REF.: Observaciones ingreso etapa 2 del Estudio LP. N° 26/2020 Diseño "Construcción Circuito Plazas Alto Covadonga, Tocopilla", Cód. BIP N° 40014639-0, ID N° 650-27-LE20.

ANEXO OBSERVACIONES

OBSERVACIONES PROYECTO "CONSTRUCCIÓN CIRCUITO PLAZAS ALTO COVADONGA, TOCOPILLA"

<p>SEREMI Región de Antofagasta</p> <p>Ministerio de Vivienda y Urbanismo</p>	<p>OBSERVACIONES REVISIÓN Entrega Consultorías Programa Espacios Públicos</p> <p>Diseño “Construcción Circuito Plazas Alto Covadonga, Tocopilla.” LP N° 26/2020_</p> <p>Código BIP: 40014639-0</p>	<p>PROCESO: 2019 ETAPA 2</p> <p>Consultora Pinto + Pizarro.</p> <p>Fecha: 13/07/21</p>
---	--	---

V. PLANO DE UBICACIÓN - EMPLAZAMIENTO ESC. 1:1000

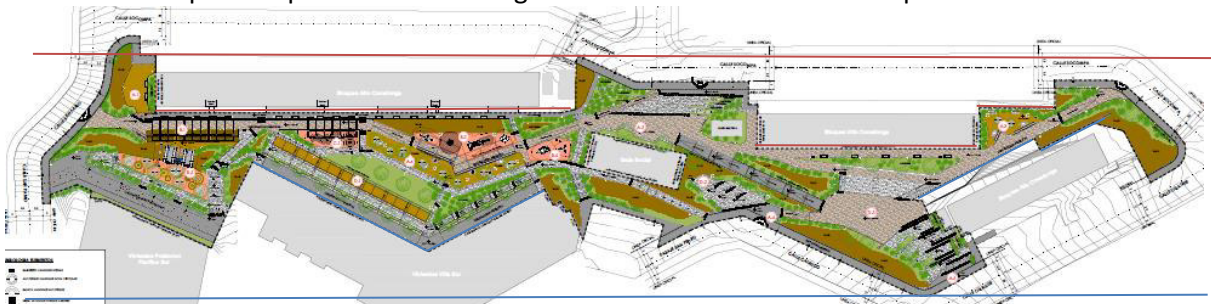
1. Se deberá incluir información de CIP en etapa 3, en planta de emplazamiento he incluir en misma lamina cortes que informen datos de CIP, incluir perfiles oficiales, en general incluir la mayor información normativa.
2. Se deberá replantear áreas verdes que estén adosadas a edificios o construcciones, evaluar posibilidad de incluir jardines pétreos en esas áreas.
3. En cortes y elevaciones se deberá incorporar datos de CIP: líneas oficiales, línea de solera, rasantes.
4. Integrar accesos vehiculares y peatonales.

ARQ 01_Planta General Sector 1

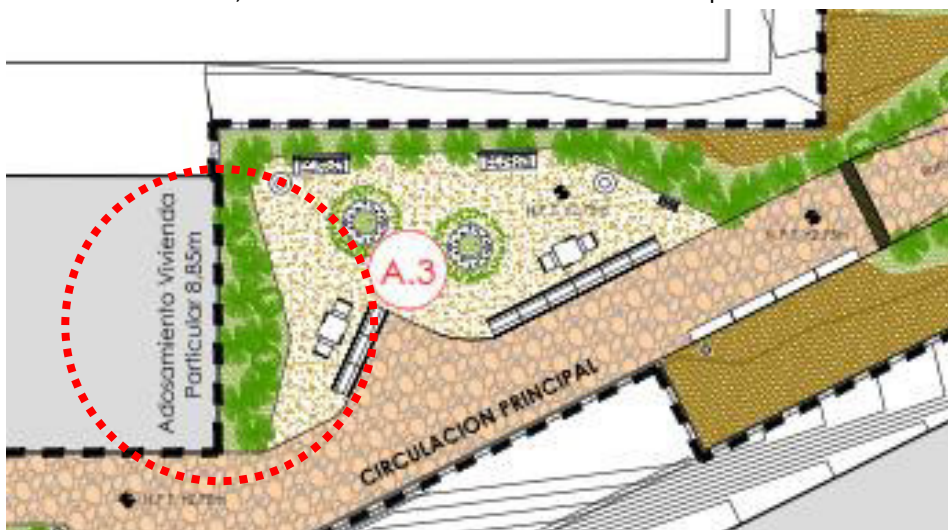
- Definir con contraparte técnica SERVIU, las dimensiones correctas de la calle propuesta.
- Evaluar la pertinencia de mantener esta jardinera, por temas de filtración que pudiesen afectar la vivienda colindante. De mantenerse, asegurar que no filtre hacia la parte habitacional.

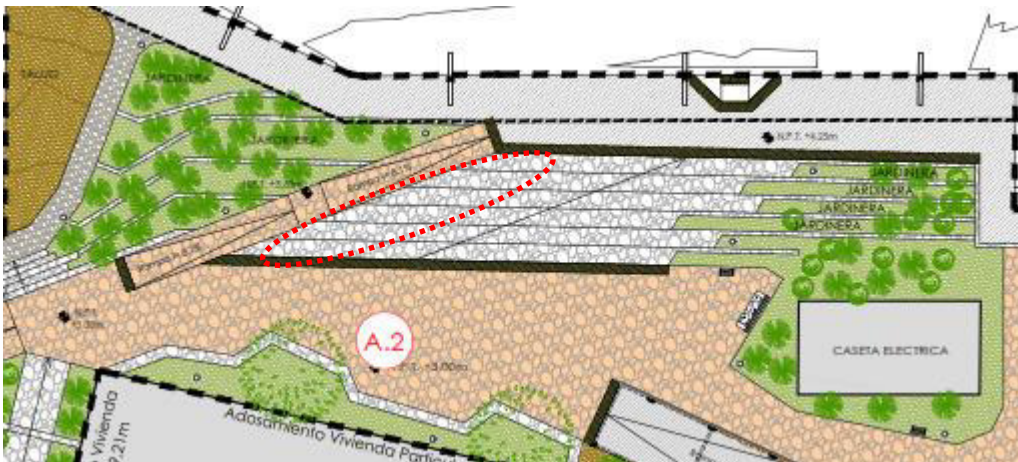
- En este caso, tener la misma consideración señalada en párrafo anterior.
